改善箇所説明図

連結部詳細

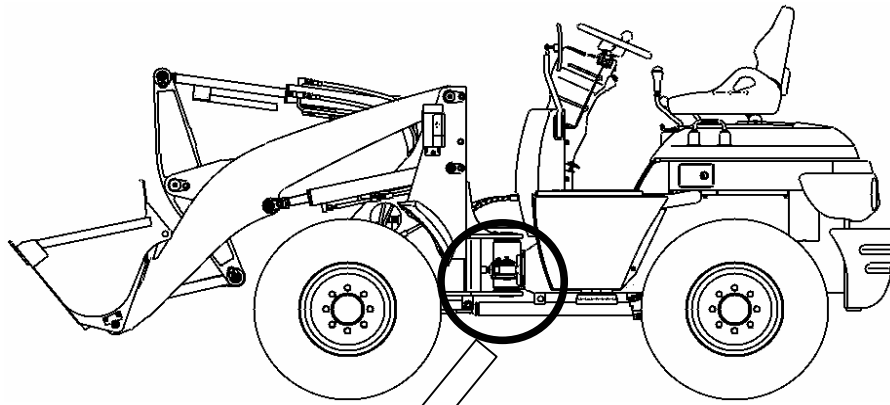
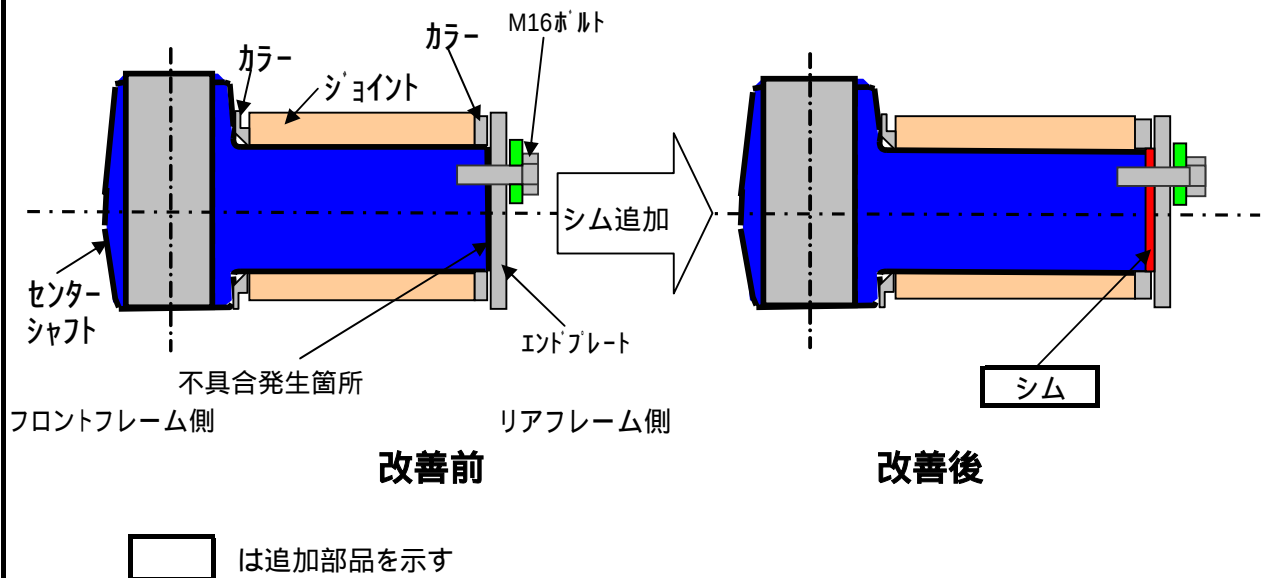
不具合発生箇所

揺動用センターシャフトの加工が不適切なため、シャフトを固定するエンドプレートとシャフトの間に隙間が生じたものがある。そのため、そのまま使用を続けると、締め付けボルトが緩み、最悪の場合、ボルトとエンドプレートが脱落するおそれがある。

改善の内容

センターシャフトとエンドプレートの間にシムを追加し、締め付けボルトが緩まないようにする。なお、既にボルトに緩みが発生している場合は、ボルトを新品と交換する。

改善後の識別

エンドプレートに白ペンキを塗布する。
